Objet : IXELLES. Rue de l'Aqueduc, 116-118 / Rue A. Campenhout, 15-31.

Demande de permis portant sur la démolition partielle et la rénovation lourde de deux immeubles de bureaux et de logements, reconversion de l'entièreté du site en logements et réaménagement du parking souterrain – nouveaux plans.

Avis de la CRMS

Implantation projetée et façade côté Aqueduc projetée (extr. du dossier de demande)

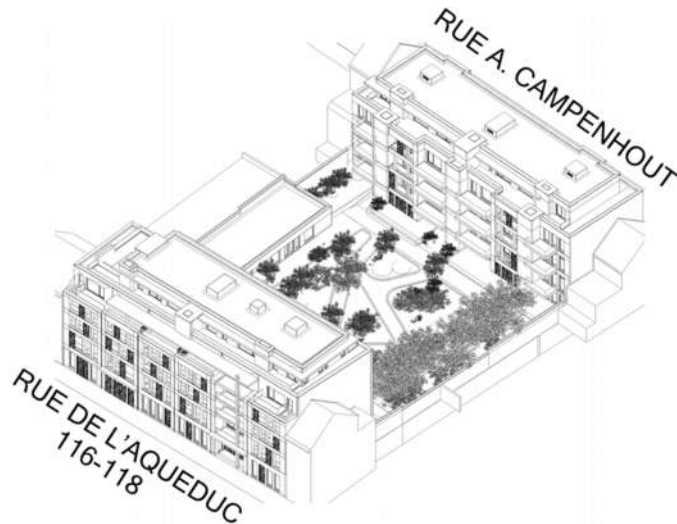
La CRMS apprécie l'évolution positive de ce projet de manière générale et les réponses apportées à ses diverses remarques : réduction du programme, dégagement, meilleure aération et végétalisation de l'intérieur d'îlot, entrées à rue, raccords moins abrupts avec les maisons avoisinantes, composition plus rythmée et mieux équilibrée des façades, ...

Elle continue cependant de s'interroger sur la densification générale que cette reconversion du site (de bureaux à logement) va apporter à l'échelle du quartier, en remarquant d'une part que cette imposante parcelle a toujours été occupée par une autre fonction que celle de logement (plus anciennement, le site abritait une activité économique) et, d'autre part, que l'immeuble existant issu des années 90 et sa volumétrie hors échelle mène à un projet très dense par rapport à la typologie de ce quartier XIXe-début XXe s.
